(1) 申請の概要

使用済燃料乾式貯蔵施設（1号～4号共用）を新たに設置する。

地盤の変位・変形等による
転倒・衝突

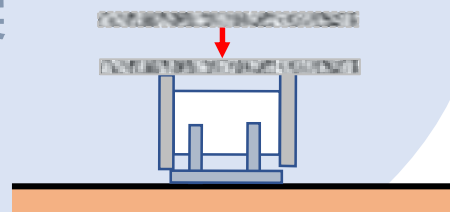
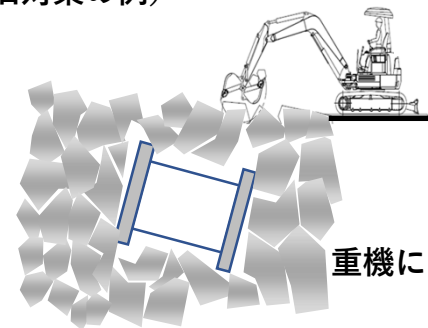
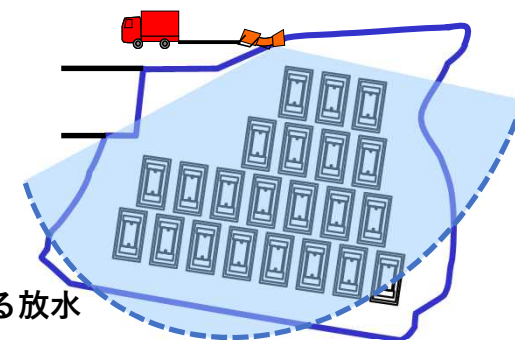
基礎等に固定せず、かつ、貯蔵用緩衝体を装着して設置し、地盤の変位・変形等により乾式貯蔵容器の転倒・衝突等が生じた場合でも、乾式貯蔵容器の安全機能が損なわれないよう設計する。

- 転倒・衝突と同時に告示地震力※¹が作用した場合でも、貯蔵用緩衝体が脱落せず、かつ、乾式貯蔵容器に生ずる応力等が型式証明特定兼用キャスクの設計条件を超えないよう貯蔵用緩衝体を設計する。
- 地盤の変位・変形等の不確かさを踏まえ、次の2つの事象が重畳して発生した場合でも、周辺公衆の受ける実効線量が線量限度(年間で1mSv)を超えないよう瓦礫の除去や放水等の応急復旧対策を用意する。

- ① 乾式貯蔵容器が損傷し、かつ、使用済燃料も損傷して、外部に放射線及び放射性物質が漏えいする事象
- ② 格納設備の全ての給排気口が完全に閉塞し、乾式貯蔵容器の除熱が阻害される事象

審査方針※²に基づき、地盤の変位・変形等により乾式貯蔵容器の転倒・衝突等が生じた場合でも乾式貯蔵容器の安全機能が損なわれないよう設計する方針であることを確認した。

図 竜巻による波及的影響

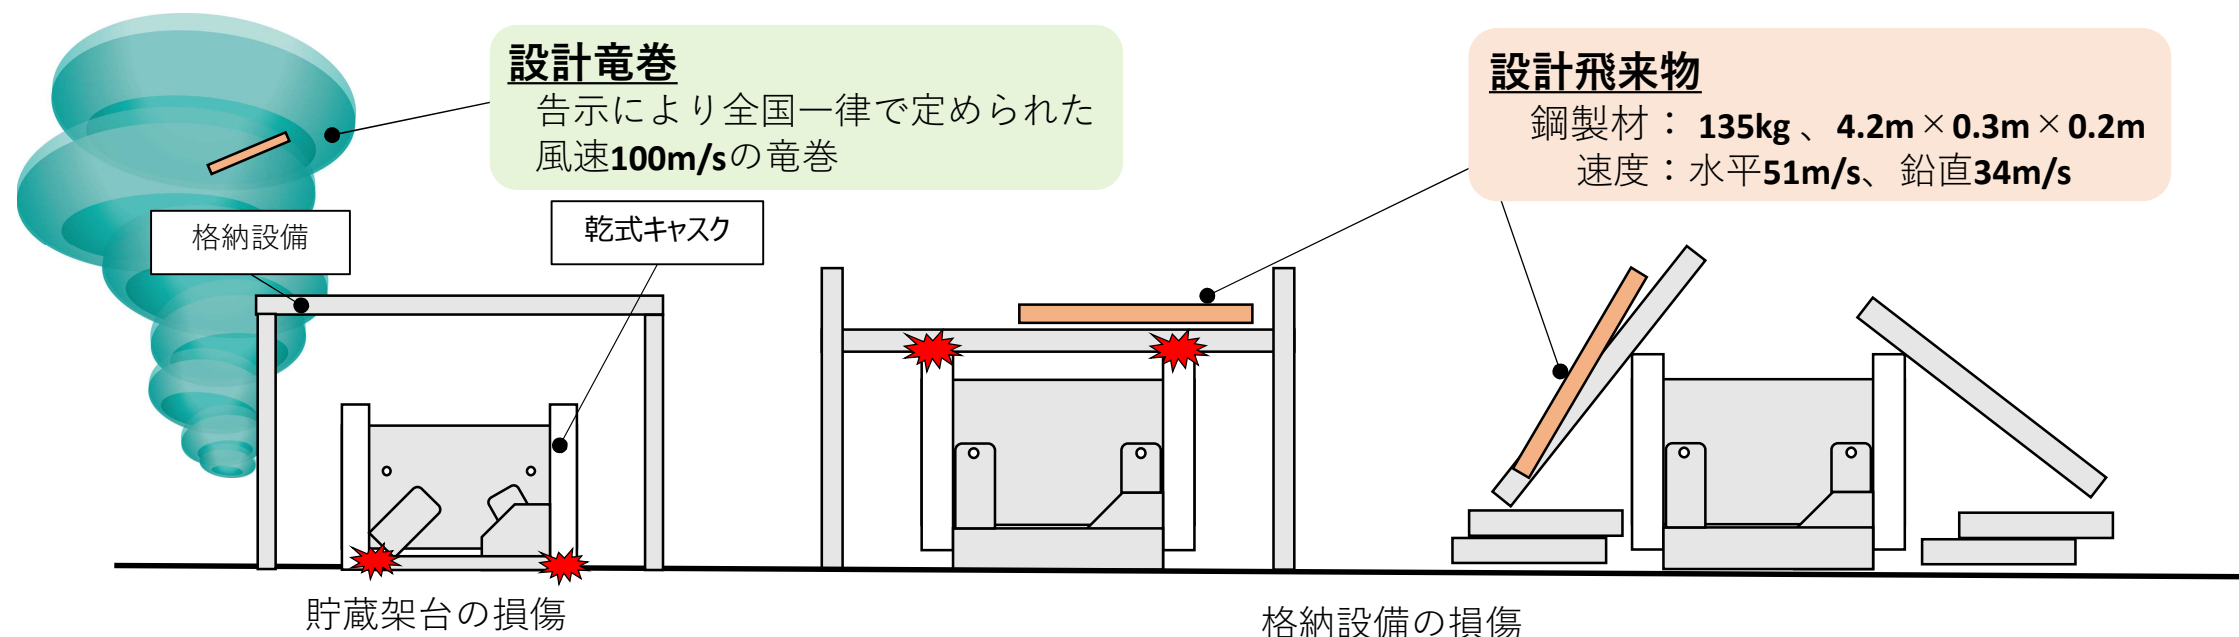
- 竜巻防護施設として乾式貯蔵容器を、波及的影響を及ぼし得る施設として格納設備及び貯蔵架台を選定する。
- 格納設備及び貯蔵架台が倒壊し、落下又は倒壊したコンクリートパネルが設計飛来物とともに衝突した場合でも、乾式貯蔵容器の安全機能を損なうことがないように貯蔵用緩衝体を設計する。
- 設計飛来物の条件が型式証明特定兼用キャスクの設計条件を超えないように、乾式貯蔵容器以外の施設等に対して固縛等の必要な飛来物発生防止対策を講ずる。
- 格納設備のコンクリートパネルは、設計飛来物の衝突による貫通及び裏面剥離を防止し、飛来物とならない設計とする。

乾式貯蔵容器の設計方針が兼用キャスク告示及び竜巻ガイドを踏まえたものであること、告示竜巻による乾式貯蔵容器の損傷を防止するための貯蔵用緩衝体を装着すること、乾式貯蔵容器以外の施設等に対して固縛等の必要な飛来物発生防止対策を講ずること等を確認した。

既許可申請書における検討用地震との比較

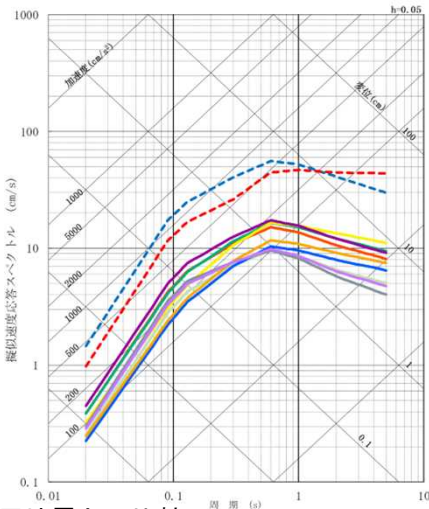
申請者は、地震調査委員会（2024）に示される海域活断層のうち、敷地から半径100kmの敷地周辺海域に分布する20の断層を抽出し、既許可申請書の評価及び既往文献と比較するとともに、基準地震動及び基準津波の変更の要否について確認した。

- ・基準地震動については、敷地に大きな影響を与えると予想される断層による地震と既許可申請書において評価した検討用地震との比較を行った結果、変更する必要がないことを確認した。
- ・基準津波については、敷地に大きな影響を与えると予想される断層を波源としたパラメータスタディによる津波高さと既許可申請書における津波高さととの比較を行った結果、変更する必要がないことを確認した。
